## Zapytania i odpowiedzi nr 1 /Modyfikacja SIWZ

Zamawiający, Teatr im. Aleksandra Fredry w Gnieźnie informuje, że w związku z ogłoszonym postępowaniem w trybie przetargu nieograniczonego na „Modernizację i przebudowę infrastruktury wraz z frontonem Teatru im. Aleksandra Fredry w strategiczny ośrodek kulturalny regionu” – ZP/1/2018 – opublikowanym w Biuletynie Zamówień Publicznych pod nr 552030-N-2018 z dnia 2018-04-27 r. - na podstawie art. 38 ust. 1 ustawy z dnia 29 stycznia 2004 r. - Prawo zamówień publicznych (t.j. Dz. U. z 2017 r. poz. 1579 z późn. zm.) (dalej Ustawa), wpłynęły zapytania o treści podanej poniżej. Zamawiający działając na podstawie art. 38 ust. 2 i ust. 4 Ustawy udziela pisemnej odpowiedzi oraz modyfikuje treść SIWZ:

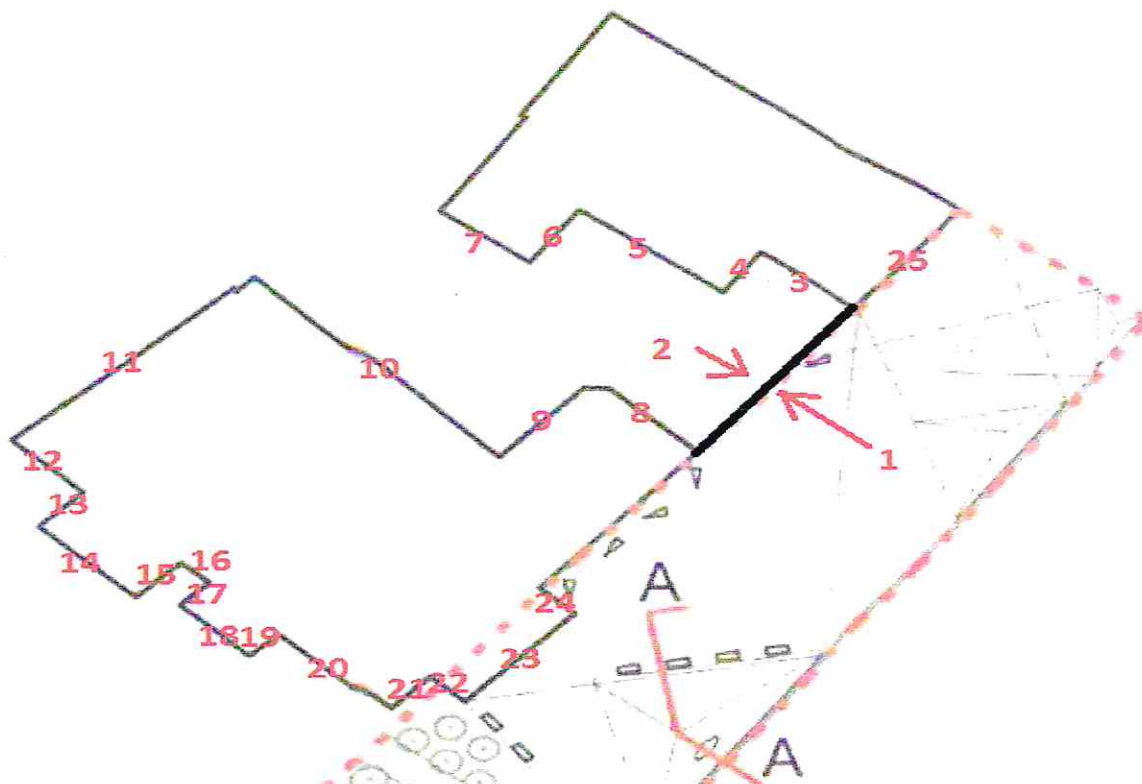
Prosimy o jednoznaczne określenie, które ściany elewacji mają być remontowane, prosimy o wskazanie po przez numerację

Zamawiający doprecyzowuje, że zgodnie z zapisami SIWZ przedmiotem zamówienia objęte są ściany oznaczone na rysunku jako nr 21, 22, 23, 24, 1, 25, tj wszystkie od strony placu i w zakresie inwestycji.
